**Oggetto:** procedura per il rilascio del Provvedimento Autorizzatorio Unico Regionale, ai sensi dell'art.27-bis del D.lgs 152/2006 come modificato dal D.lgs 104/2017- intervento per la realizzazione di un “Polo tecnologico per la produzione di biometano avanzato” **DITTA PROPONENTE: SMALTIMENTI SUD SRL.**  
**Invio osservazioni**

### **PRESENTA LE PROPRIE OSSERVAZIONI**

**ALLEGATO 10. ZOOM DELLA MAPPA DEL 98° PERCENTILE SU BASE ANNUA DELLA CONCENTRAZIONE DI PICCO DI ODORE IN OU/MC NELL'IPOTESI DI BIOFILTRI COME SORGENTI PUNTUALI**

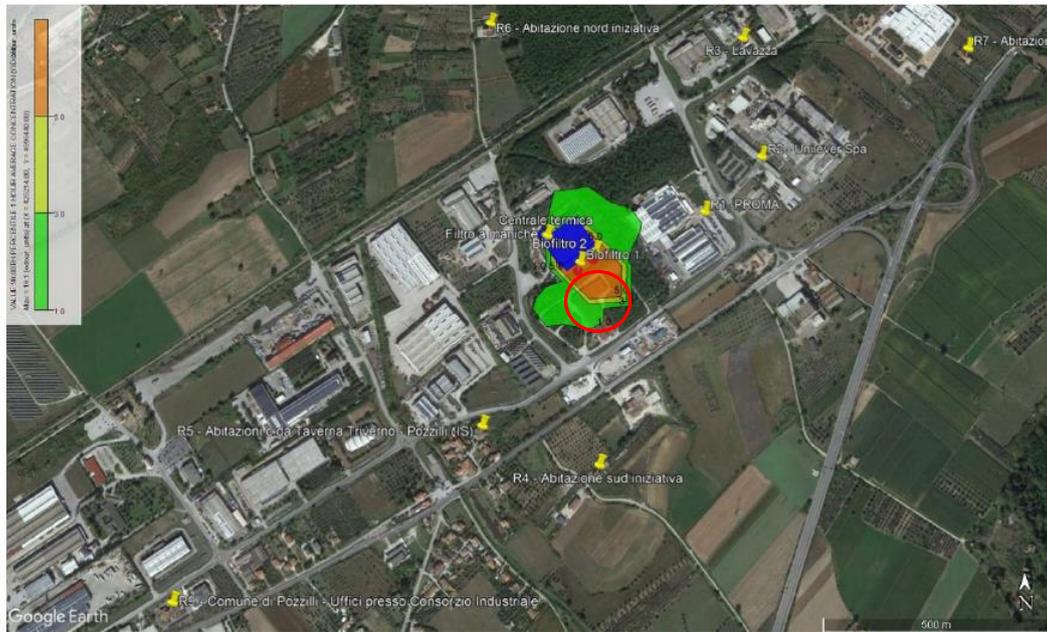
**Dalla simulazione risulta evidente che, pur valutando i biofiltri come sorgenti puntuali, vi siano concentrazioni di picco di odore al 98° percentile superiori a 5 ou<sub>E</sub>/m<sup>3</sup> per lo stabilimento “ex TCM” ove attualmente opera la AER94, pertanto i risultati si ritengono non accettabili.**

I risultati sono sintetizzati nella mappa di seguito riportata:

### **CAMPAGNA DI INDAGINI AMBIENTALI**

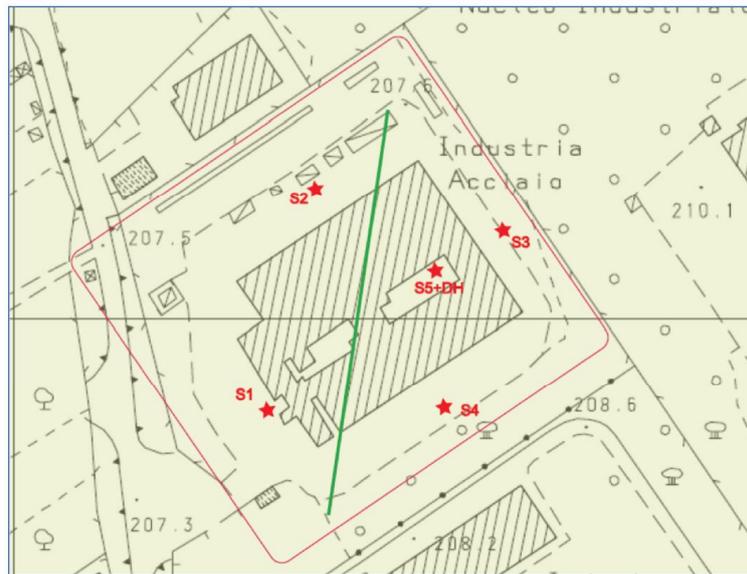
In realtà tale affermazione appare fondata su una campagna di indagini ambientali non conforme ai requisiti di legge. Si riportano a seguire alcune osservazioni puntuali a fronte della parte relativa alla Campagna di Indagini Ambientali nell’elaborato RS-GEO, con particolare riferimento alla parte chimico-fisica. Nei riquadri lo stralcio dell’Elaborato presentato RS\_GEO, a seguire le relative considerazioni:

Si rileva l'insufficienza del numero di piezometri: la caratterizzazione della falda impone la realizzazione almeno n. 3 piezometri, al fine di definire la tavola freatica e un gradiente, ovvero una direzione di falda preferenziale monte- valle, utile a quantificare l'eventuale apporto di contaminazione da attività antropica.
